Fra: aage andre tindeland[aage_andre2000@hotmail.com]
Sendt: 20.02.2023 09:51:07
Til: Ingrid Tau Strand Oanes[ingrid.tau.strand.oanes@rogfk.no]
Tittel: Re: Tilbakemelding etter befaring av mur og avkjørsel på din eiendom

Hei, søker om dispensasjon for byggetilatelse for natursteinmur

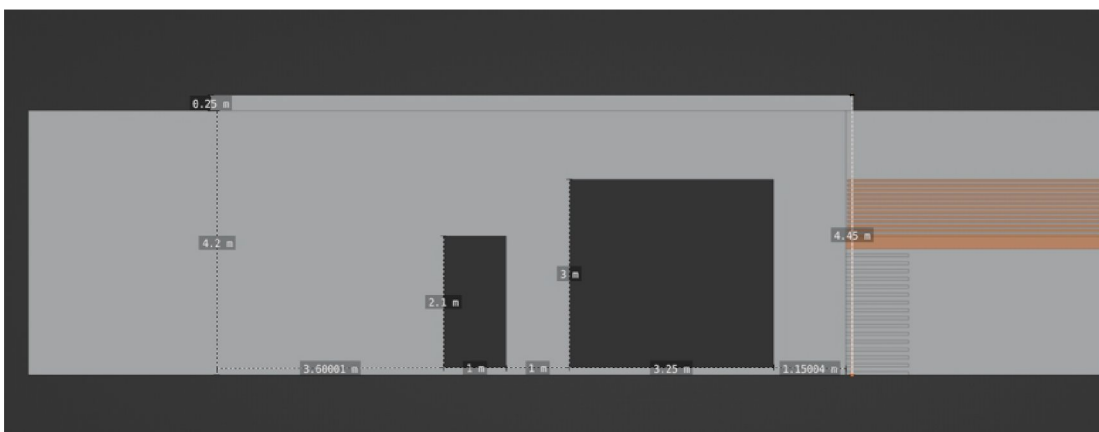
Muren er 1,35m fra den hvite stripen langs veien

Muren er under 50cm høy

Garasje porten og inngangsdøren er flyttet litt
